令和7年12月13日（土）開催 太陽光発電事業説明会 議事録

令和7年12月13日14時より、成願寺集会所（坂戸市成願寺184-5）において、太陽光発電施設の設置にかかる事業計画について第2回住民説明会を実施した。

(仮称) 埼玉県坂戸市成願寺太陽光発電所

第2回 事業計画説明会

坂戸市成願寺190-1
現況・土地計画図・位置図

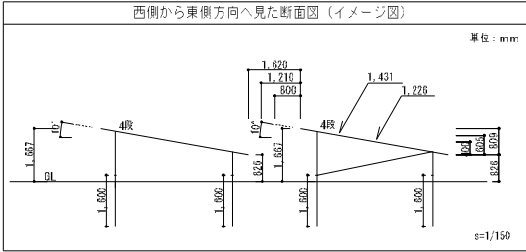
前説明会において、隣接住民様より、
景観の面や、反射光が気になるという点から、
「自宅と太陽光パネルの離隔距離を、もう少し広げられないか」
とご要望を頂きました。

対応と致しまして、
配置計画を変更し（添付資料①）、東側、南側の住宅からの離隔距離を広げることで、
隣接住民様よりご承諾を頂きました。

案内図 搬入路（縮尺：1／10000）

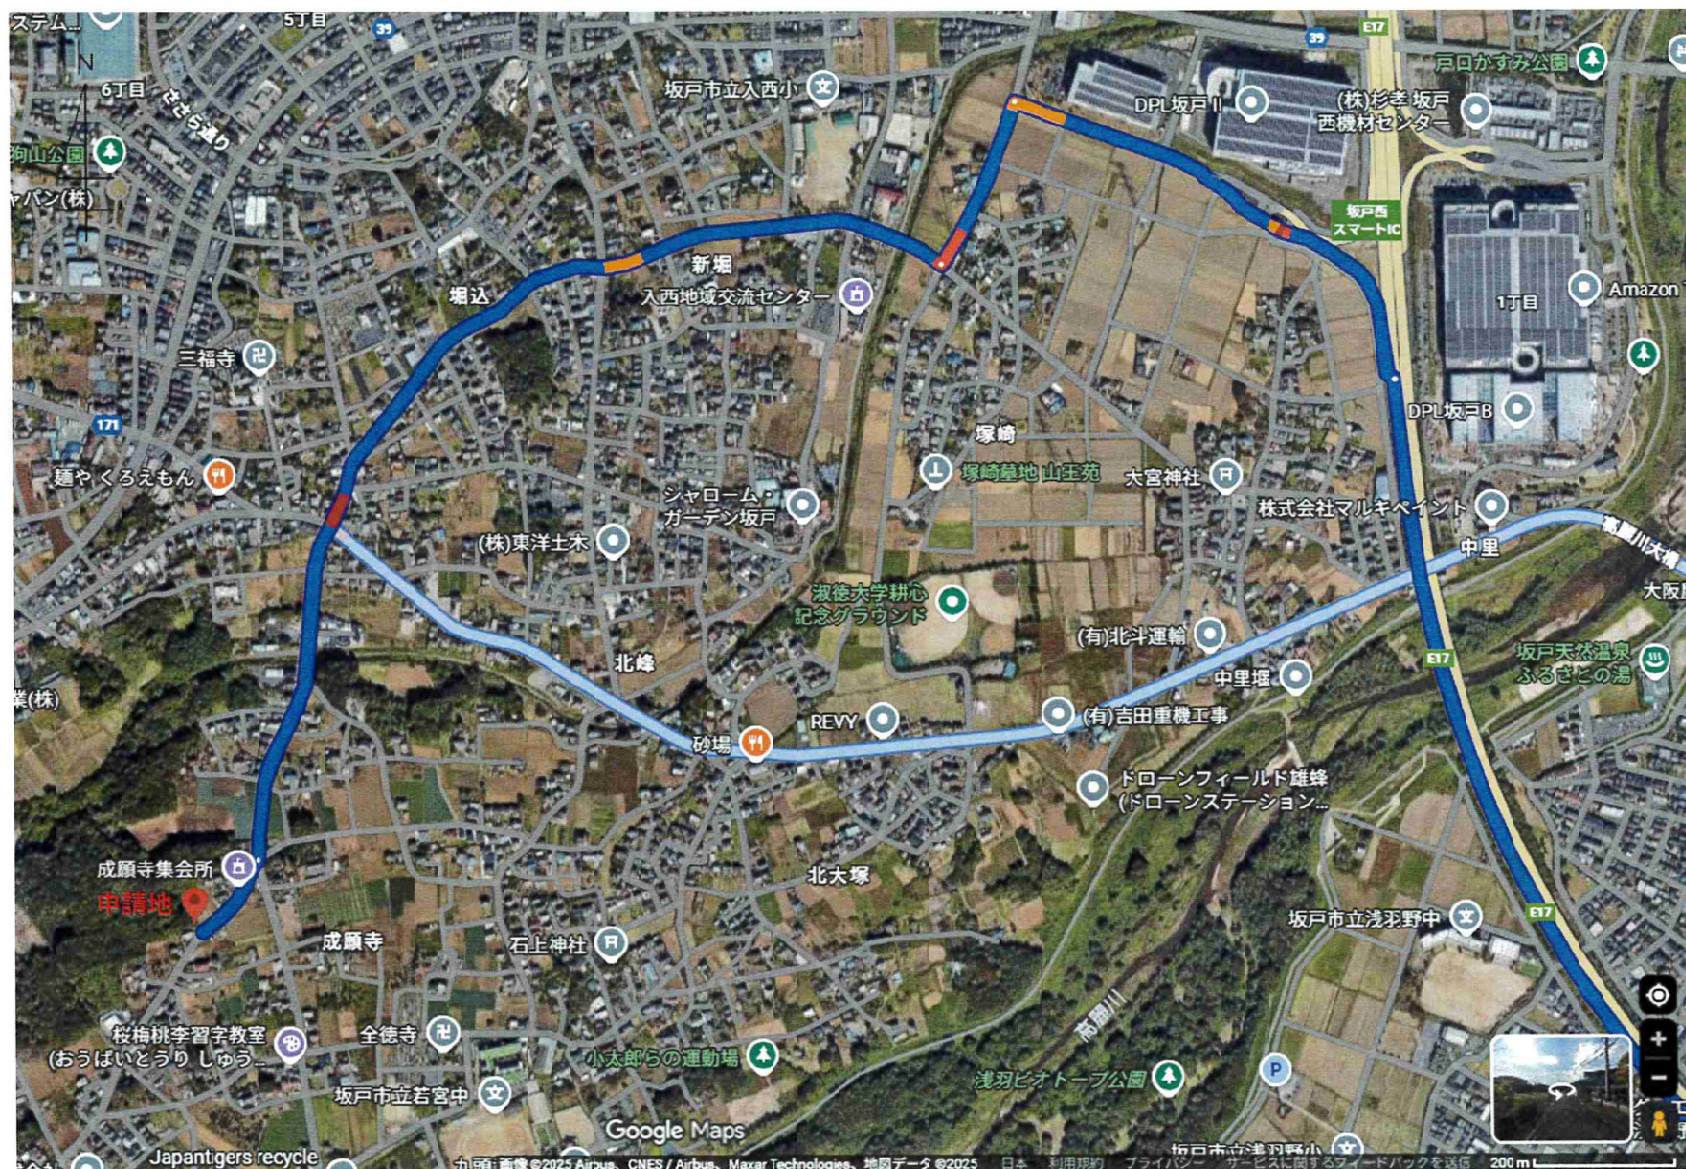
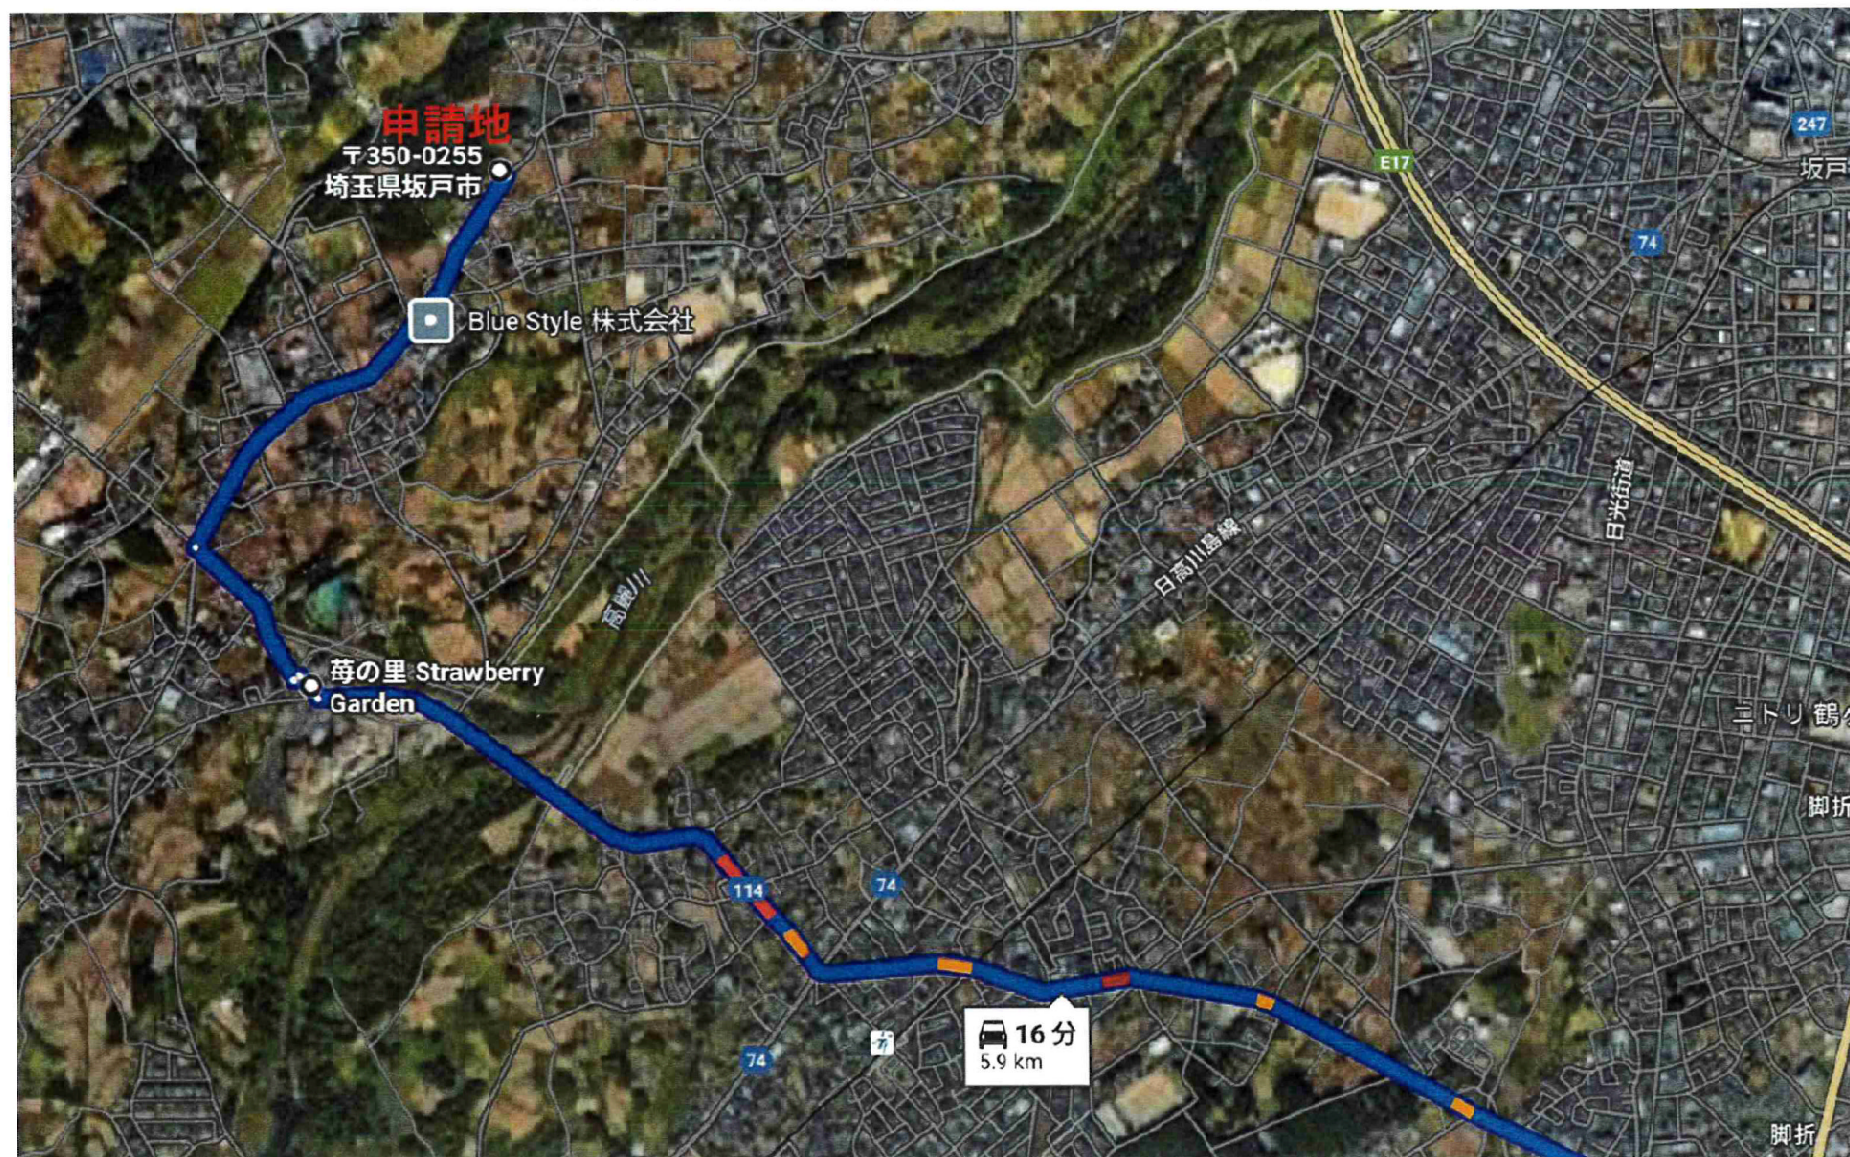
前説明会において、参加者様より、
「搬入、搬出の際の車両はどこを通行するのか」
とご質問を頂きました。

経路については、添付資料②をご参照ください。
こちらは市へも提出しております経路図となります。
